ERRATA DO DOKUMENTACJI PROJEKTOWEJ

ERRATA KORYGUJĄCA

Dokumentacja projektowa na zagospodarowanie terenu przy siedzibie
Welskiego Parku Krajobrazowego w Jeleniu wraz z wiatą

Grudziądz, dnia 25.03.2019 r.

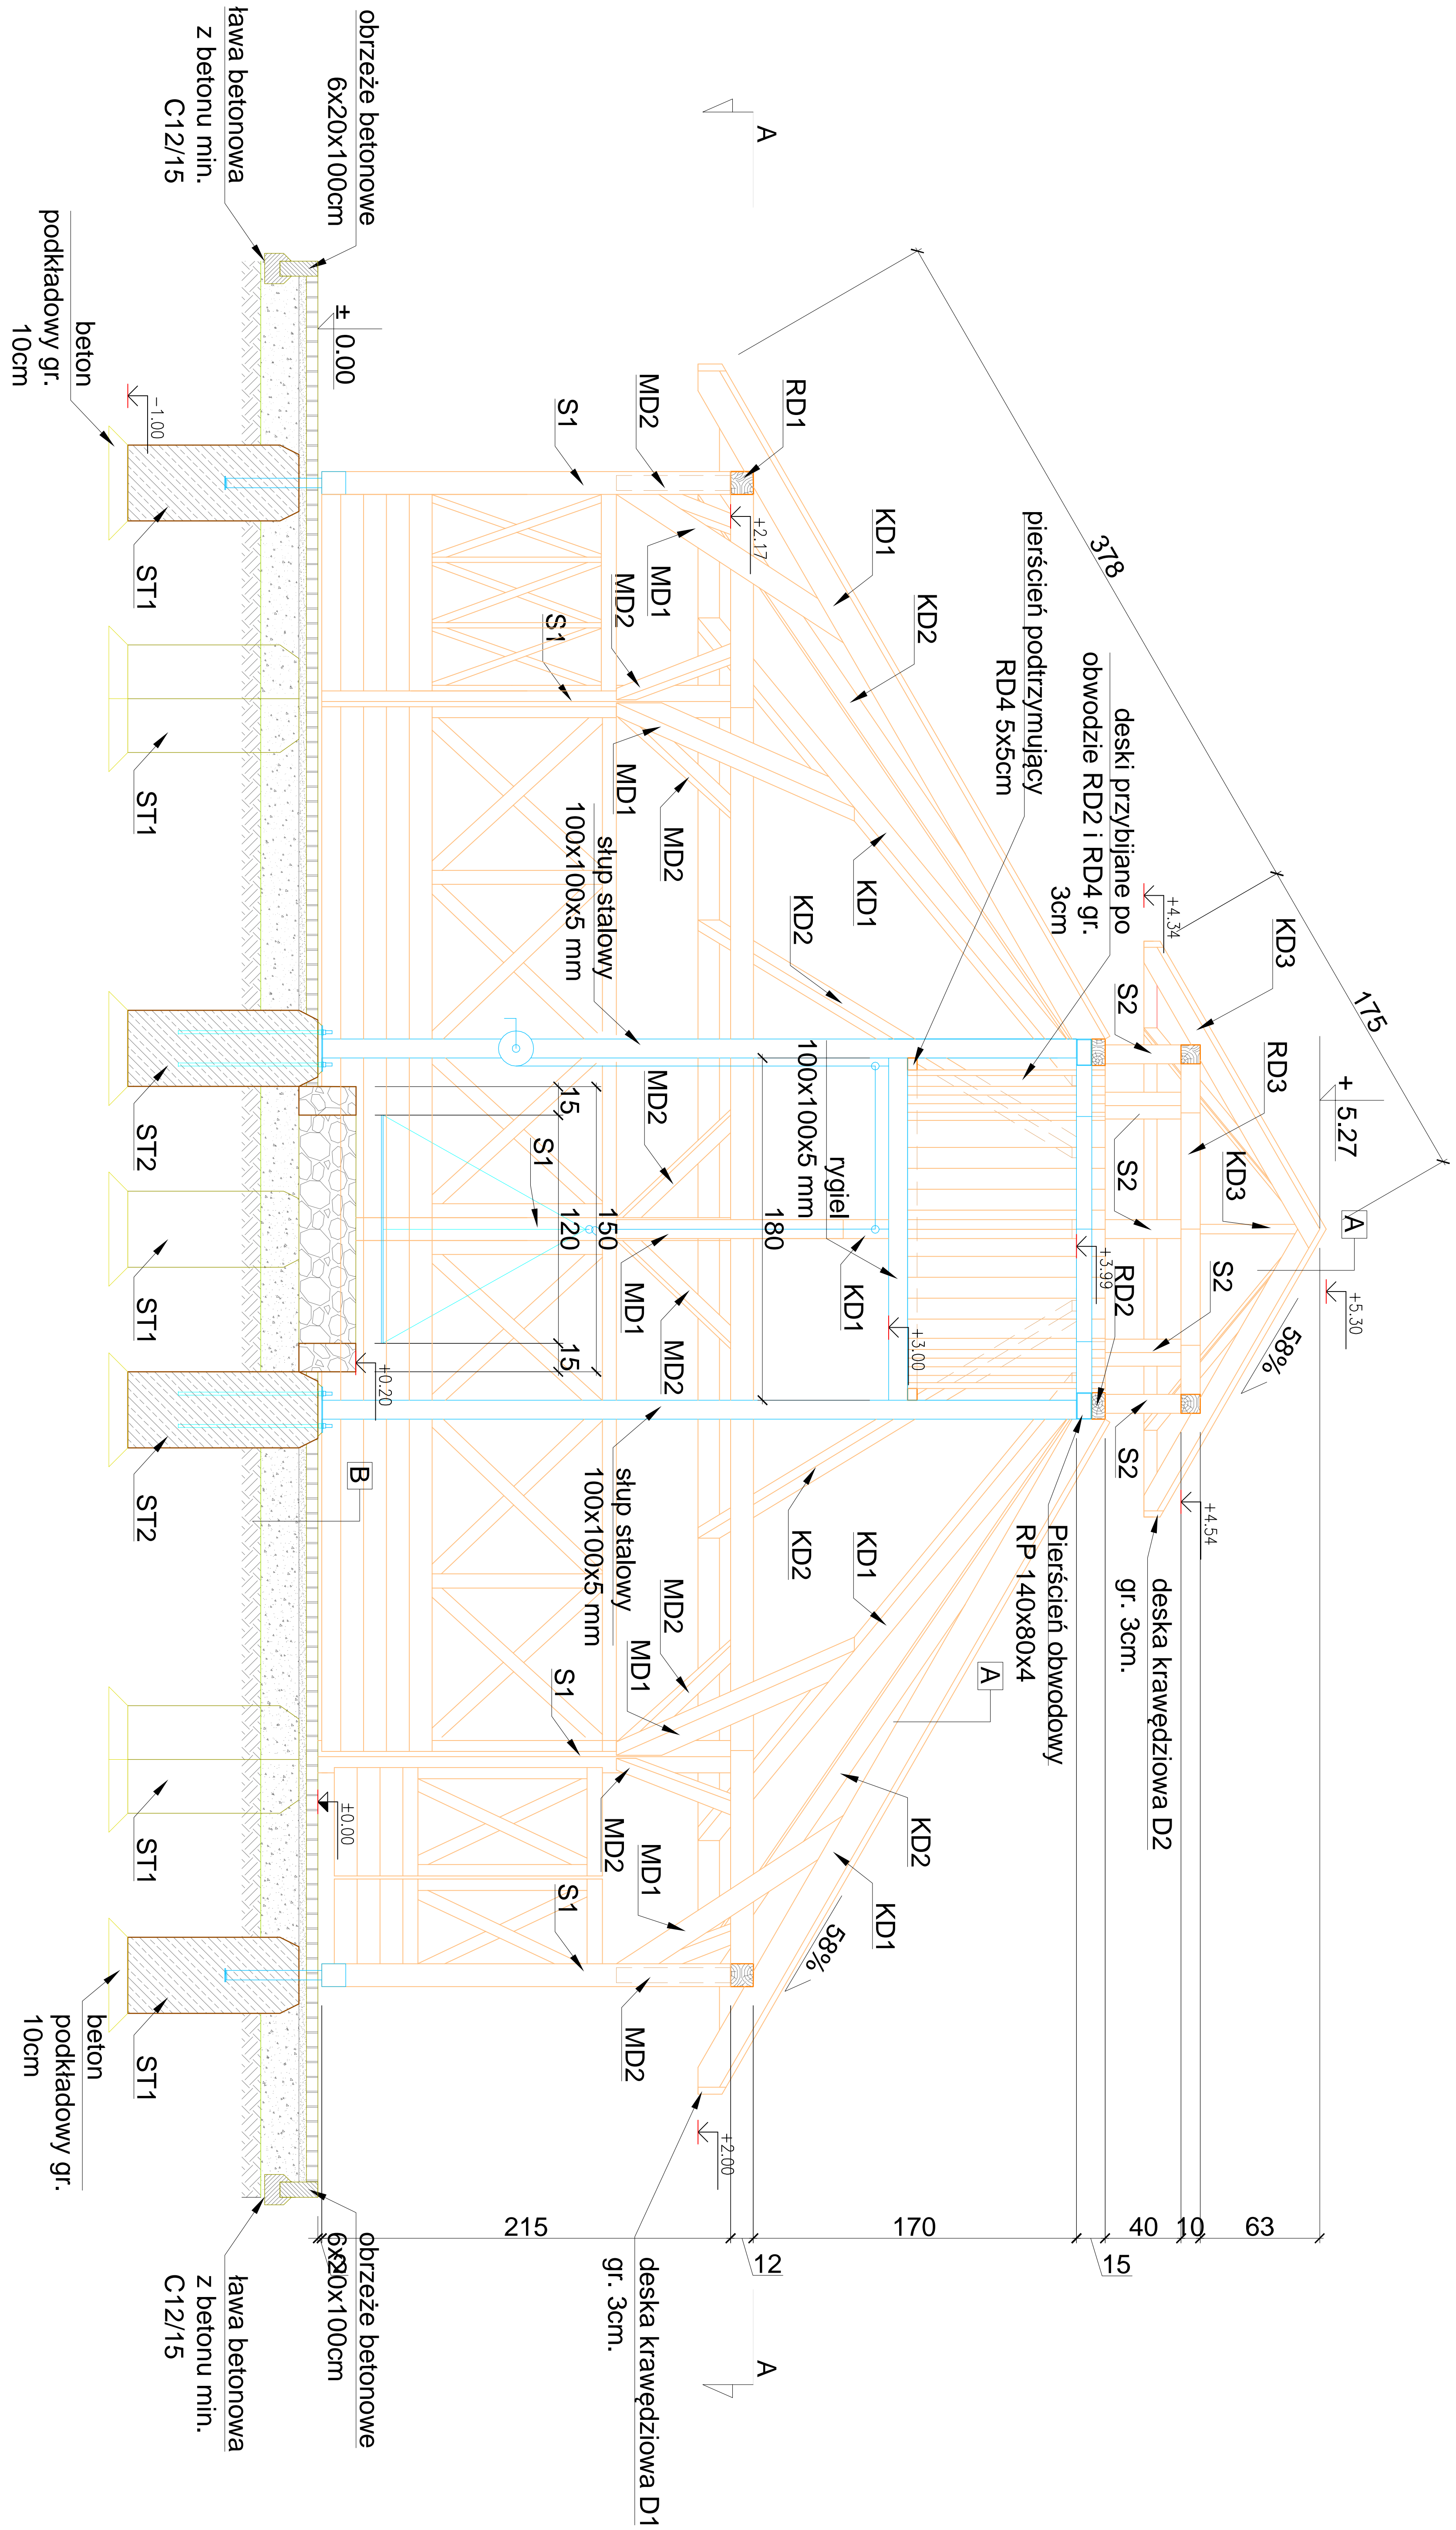
Projektuje się wykonanie wewnętrznego oświetlenia wiaty w postaci 8 lamp podwieszanych symetrycznie do konstrukcji wiaty na wysokości 3,0 m. Oprawy lamp – stylizowane na klasyczne w kolorze czarnym lub miedzianym.

Lampy z gwintem do żarówek typu E27. Żarówki LED ozdobna E27 o mocy min 10 W o barwie światła – ciepłej.

Dodatkowo wykonać należy 4 gniazdko podwójne (IP 67) zlokalizowane na 4 słupkach wiaty na wys. Min 1,0 m.

B.err.01 - Przekrój B – B

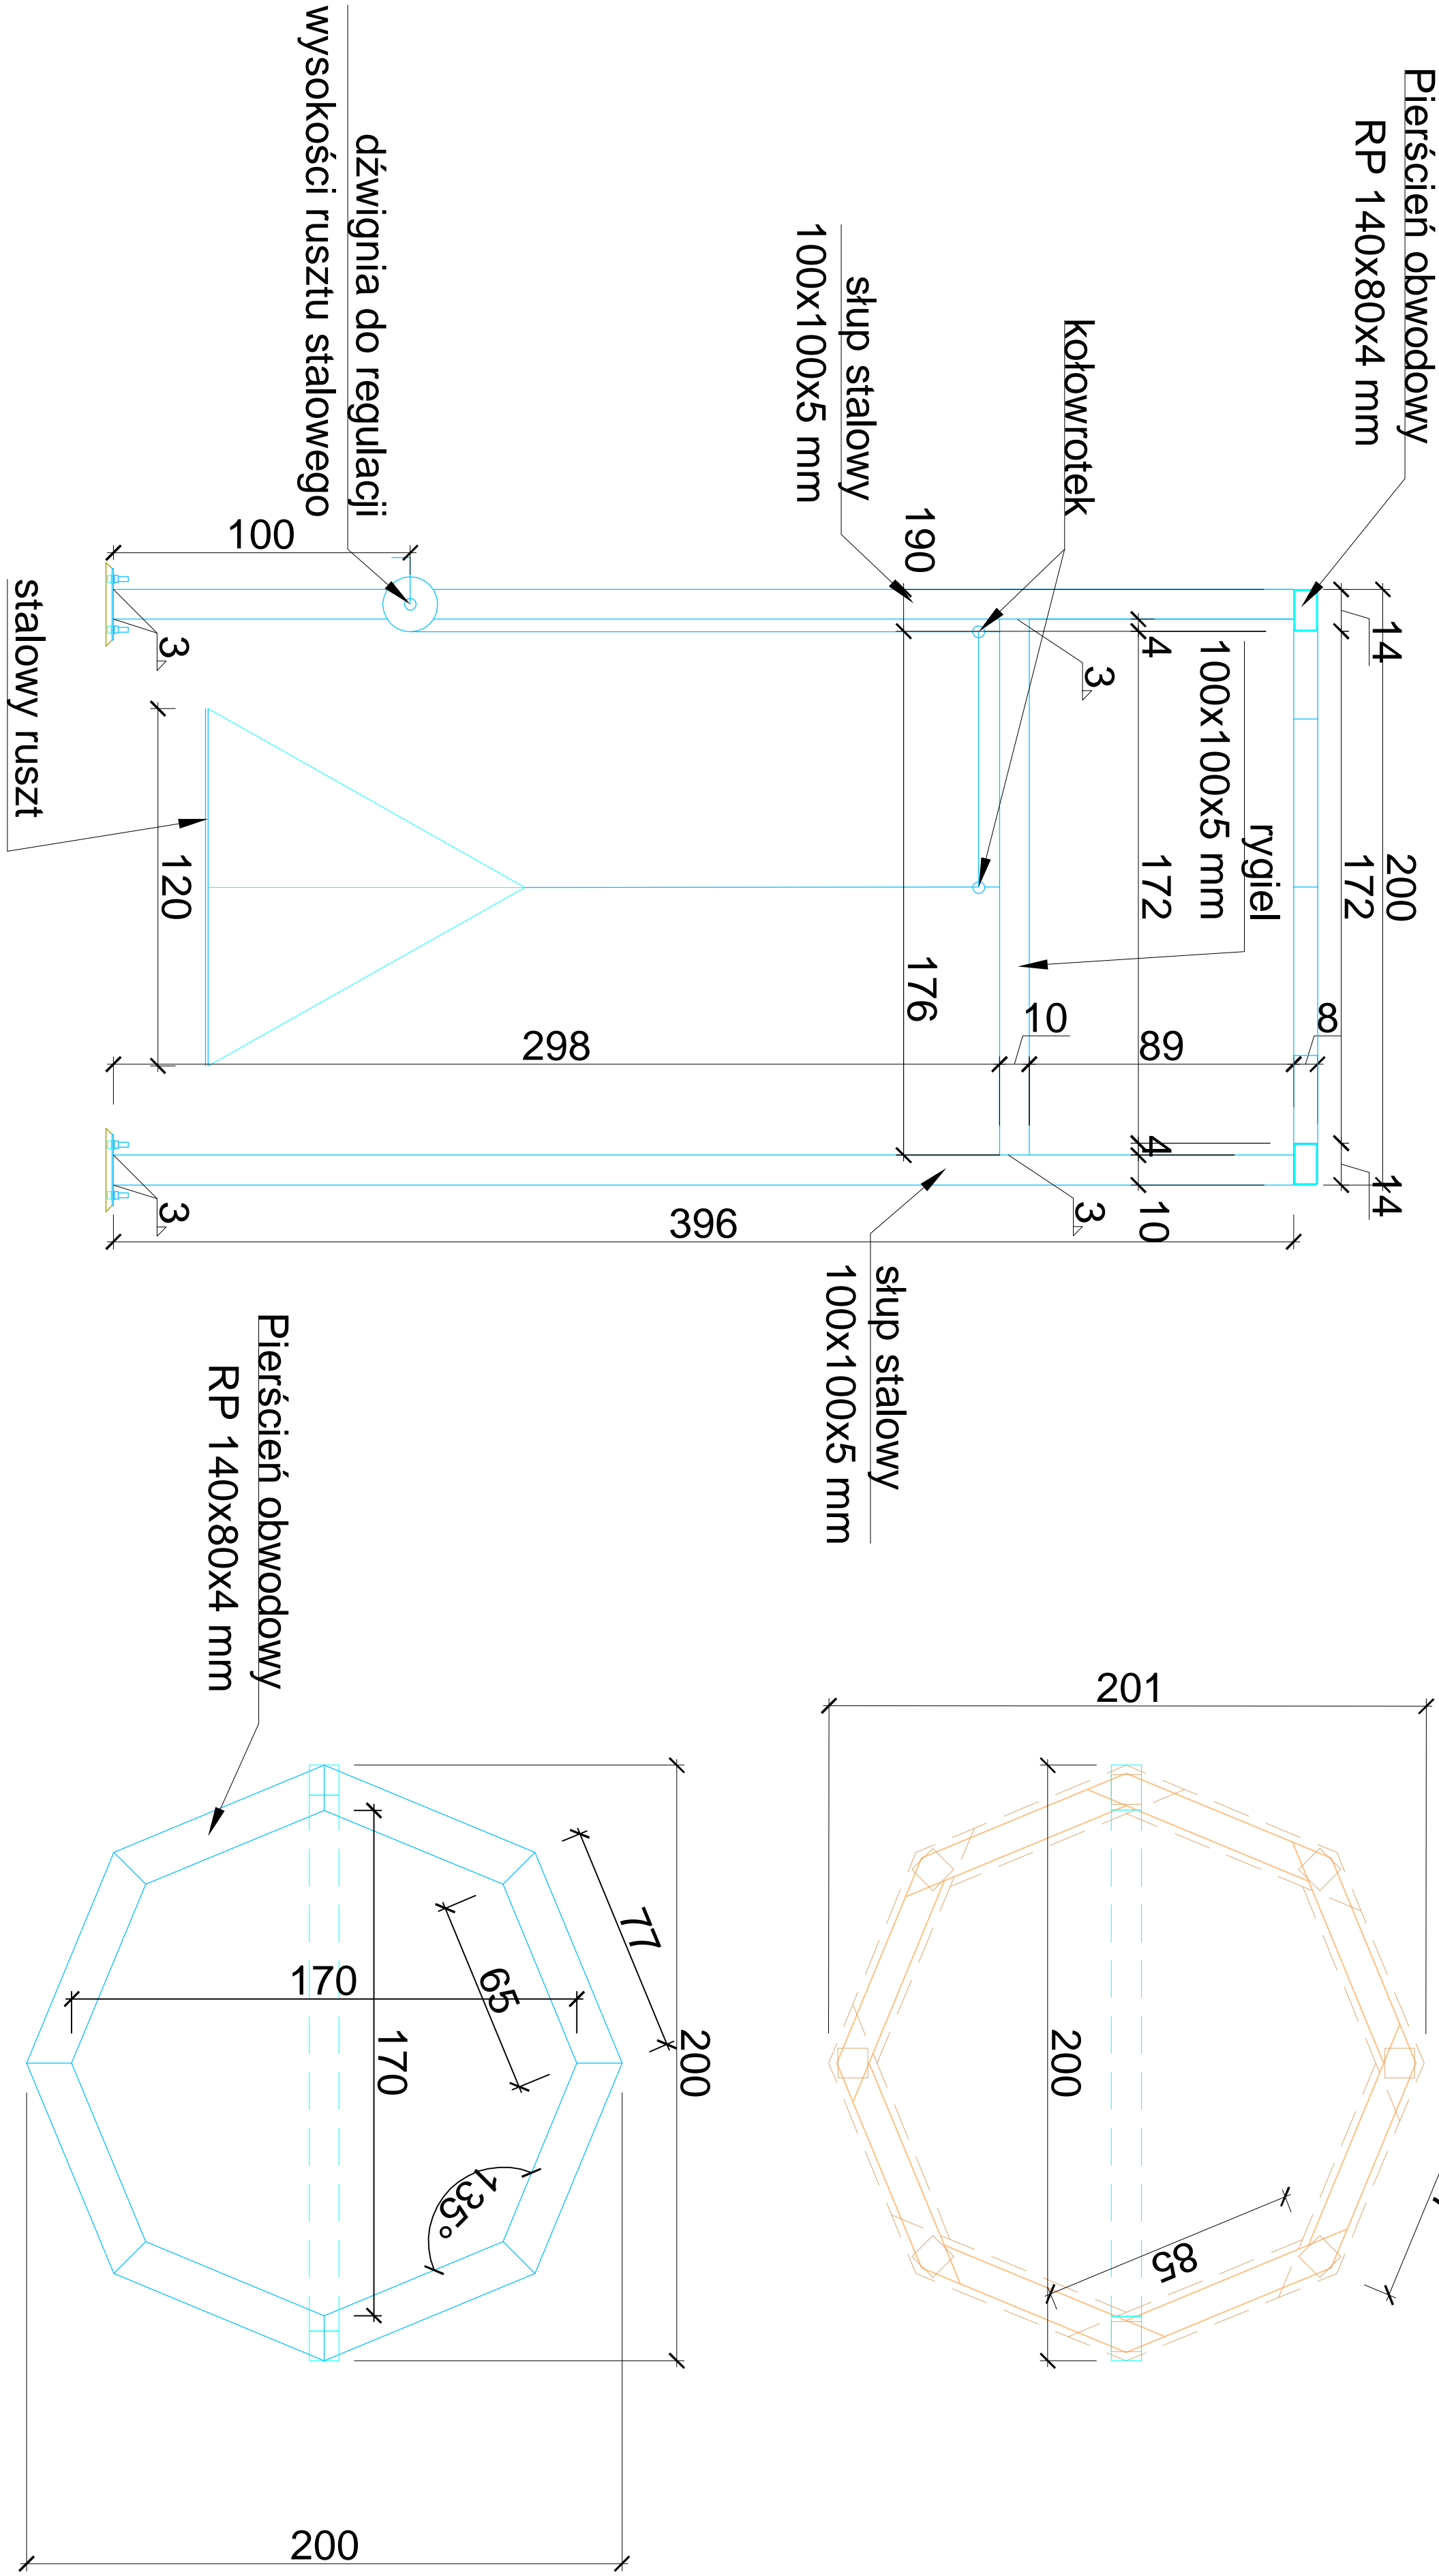
Wprowadzono zmianę, polegającą na wykonaniu obwodowego pierścienia spinającego w poziomie +3,99 m z konstrukcji drewnianej – na konstrukcję stalową.

Pierścień wykonać należy z profilu rurowego prostokątnego RP 140x70x4 ze stali S235 i połączyć z dwoma słupami głównymi – zgodnie z rysunkiem zamiennym B.err.01.

Na pierścieniu projektuje się montaż belek podkładowych RD2 7x15 cm, stanowiących element podparcia dla słupków drewnianych.

Całą konstrukcją stalową (słupy oraz pierścienie), malowaną 2 krotnie farbą chlorokauczkową w kolorystyce ustalonej z Inwestorem.

Centralna konstrukcja wsporcza – stalowa
Stal : S235 – zabezpieczenie antykorozyjne – 2 x malowanie farbą chlorokauczukową

B.err.02- Rzut dachu - układ rynien i rur spust.

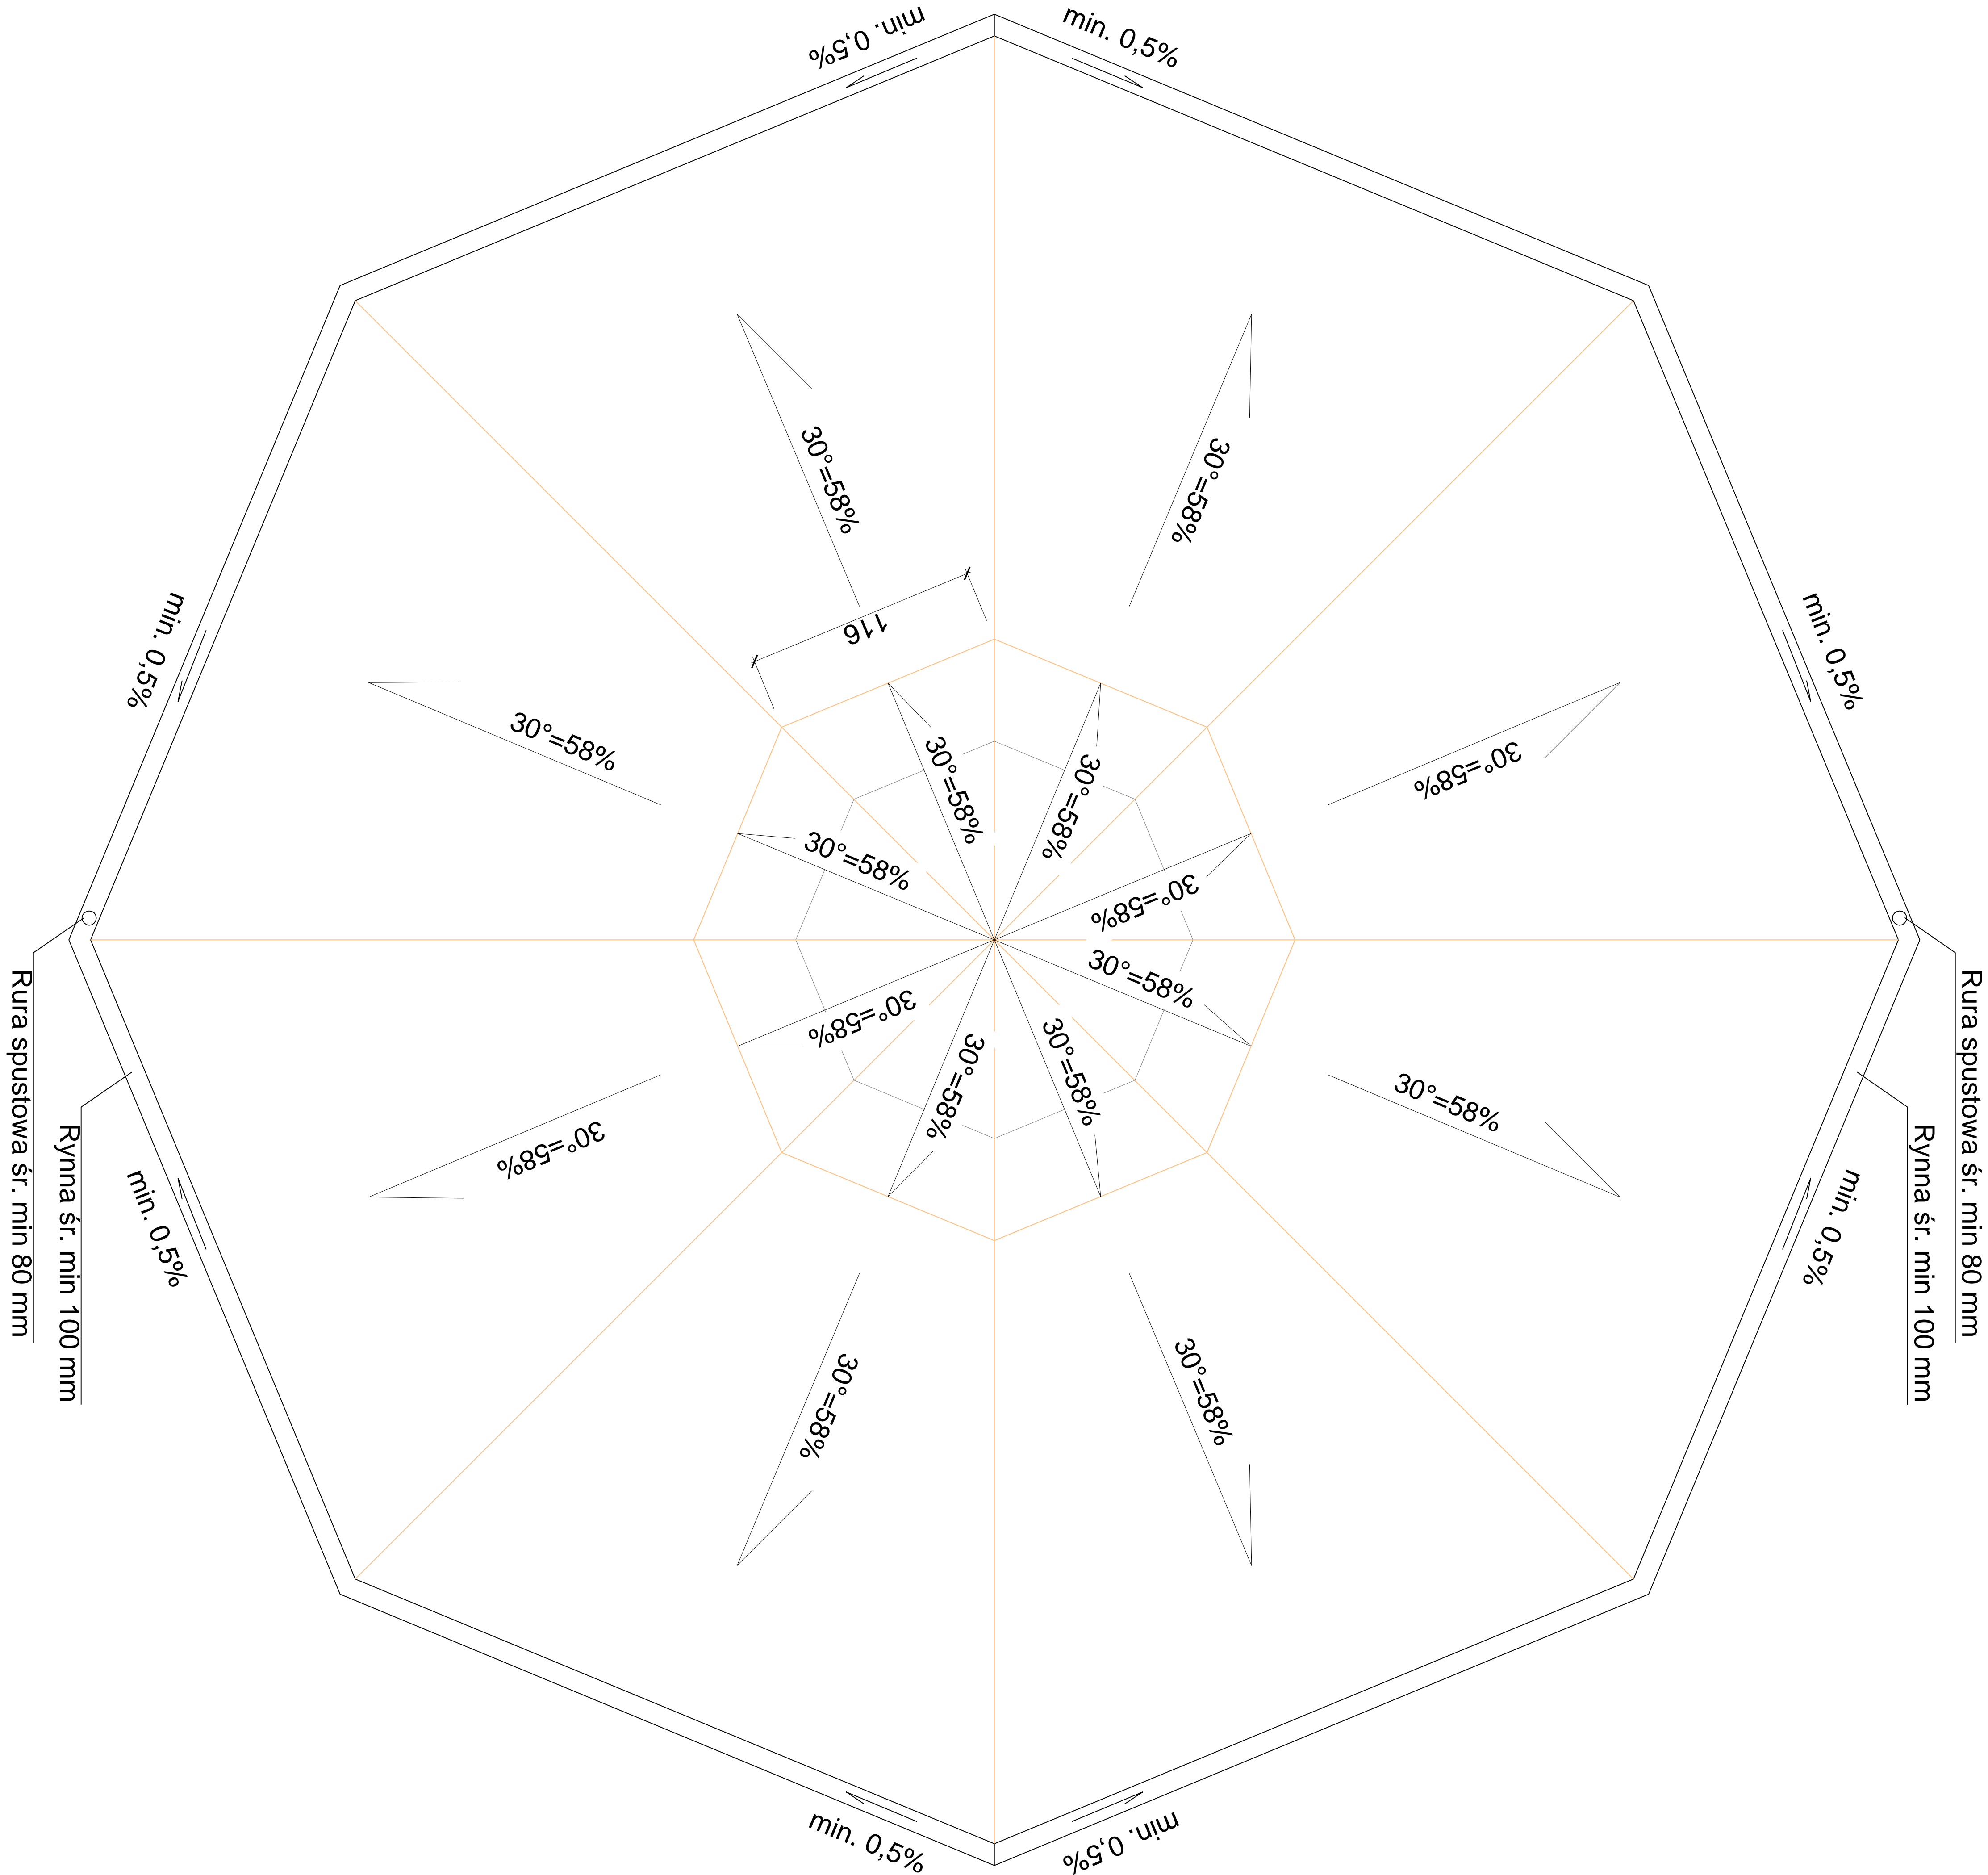
W celu prawidłowego odprowadzenia wód opadowych, projektuje się montaż rynien oraz rur spustowych PCV w kolorze brązowym.

Rynny – wym. Min. 100 mm, rury spustowe, wymiar min. 80 mm.

Rynny oraz rury spustowe – systemowe, montowane zgodnie z wytycznymi producenta.

Obróbki blacharskie (pas nadrynnowy) – z blachy ocynkowanej powlekanej (w kolorze brązowym) gr. min. 0,55 mm.
